<b>CONSECUTIVO DEL PROYECTO</b>	159
<b>NOMBRE DEL PROYECTO</b>	CONSTRUCCION PARA LA OPTIMIZACION DE LA ESTACION DE BOMBEO CUMBA EN EL MUNICIPIO DE ZARZAL, INCLUYE RED DE ADUCCION HASTA EL SISTEMA DE TRATAMIENTO Y UNIDADES DE ALMACENAMIENTO
<b>EVALUADOR ESTRUCTURAL</b>	ING. JAIRO ARLEY URBINA GÓMEZ
<b>CONSECUTIVO REVISION</b>	R0
<b>FECHA RECIBIDO</b>	22 DE MARZO DE 2024
<b>FECHA DE ENVÍO DE OBSERVACIONES</b>	04 DE ABRIL DE 2024
<b>CONSECUTIVO REVISION</b>	R1
<b>FECHA RECIBIDO</b>	12 DE JUNIO DE 2024
<b>FECHA DE ENVÍO DE OBSERVACIONES</b>	21 DE JUNIO DE 2024

#### **ESTRUCTURAS EVALUADAS**

### 3.29 RESUMEN DE RESULTADOS

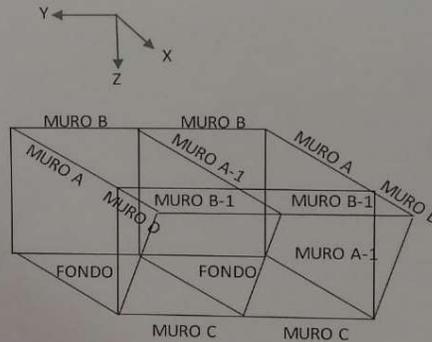
realizar la evaluación estructural de los muros y losa del desarenador se evidencian que los muros nombrados como A, A1, B, C y la losa de fondo no cumplen con los requisitos de resistencia, por lo tanto, se establece la demolición de esta estructura.

Con base en los cuadros Resumen de Resultados, se concluye para el desarenador.

- El tanque ante un evento sísmico que se presente en la dirección X con componente ortogonal en  $\pm Y$  presenta un adecuado comportamiento estructural.
- El tanque ante un evento sísmico que se presente en la dirección Y con componente ortogonal en  $\pm X$  presentaría fallas en los muros A, A1, B, C y placa de fondo. Las fuerzas que se aplican sobre el tanque en la dirección Y y que lo afectan son fundamentalmente las fuerzas denominadas convectivas.
- La afectación más grave se encuentra en los muros A1, B, C y placa de fondo.
